SI2019-013

Concernant les références 8DB 355 012-931 (T1657) → 8DB 355 020-651 (T2264) / 8DB 355 020-661 (T2265)

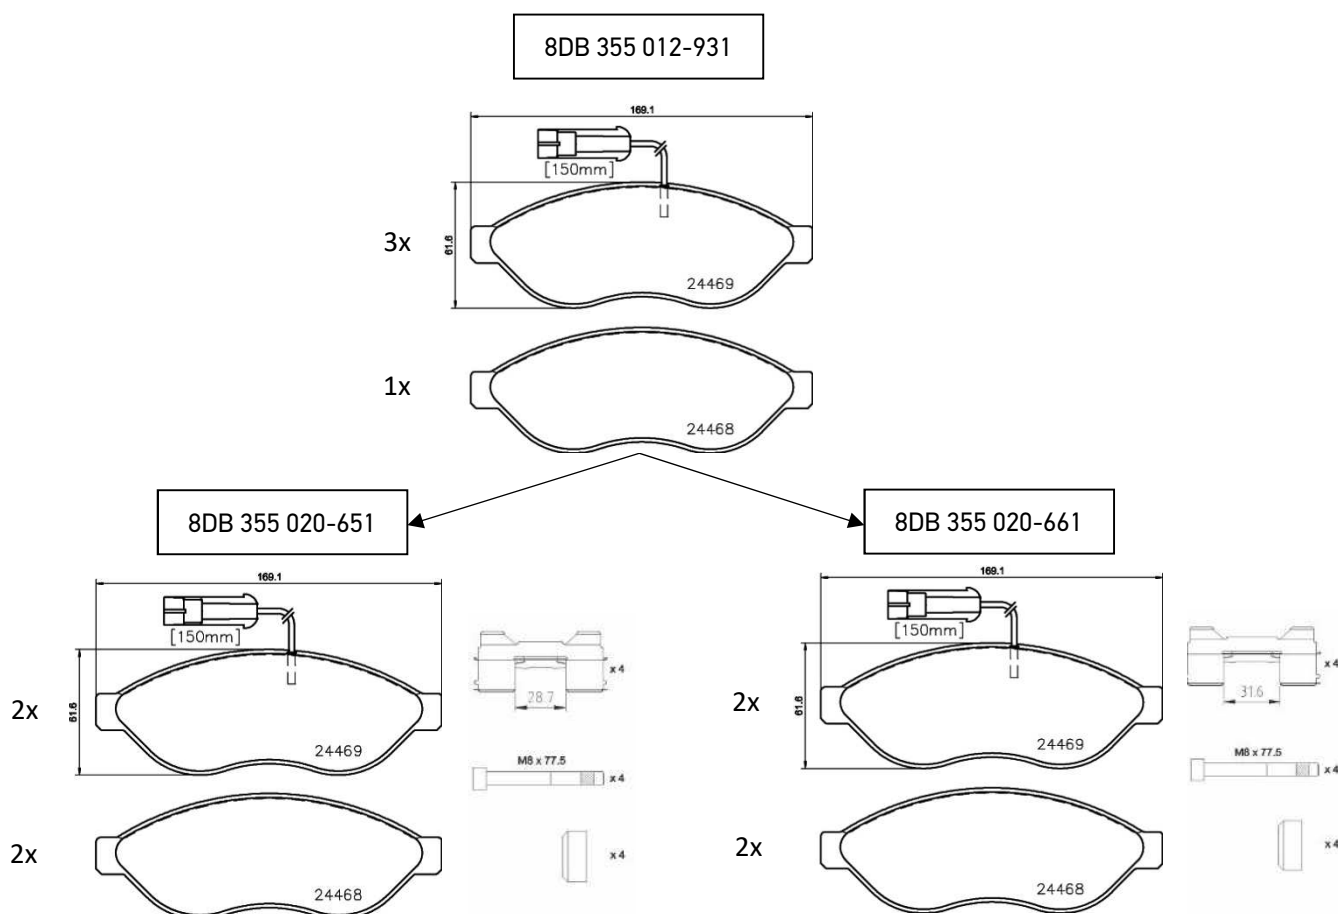
Selon la spécification du véhicule, deux kits d'accessoires différents sont nécessaires. Afin de répondre à ces exigences, la référence 8DB 355 012-931 a été divisée en deux références différentes, afin que les clients puissent facilement choisir la référence qui correspond à leurs besoins. De plus, les nouvelles références seront équipées de deux indicateurs d'usure au lieu d'un.

La référence 8DB 355 012-931 sera remplacée par les références 8DB 355 020-651 (y compris les cales de glissement avec un jeu de 28,7 mm) et 8DB 355 020-661 (y compris les cales de glissement avec un jeu de 31,6 mm). Merci de vous reporter aux illustrations ci-dessous pour la mise en évidence des différences.
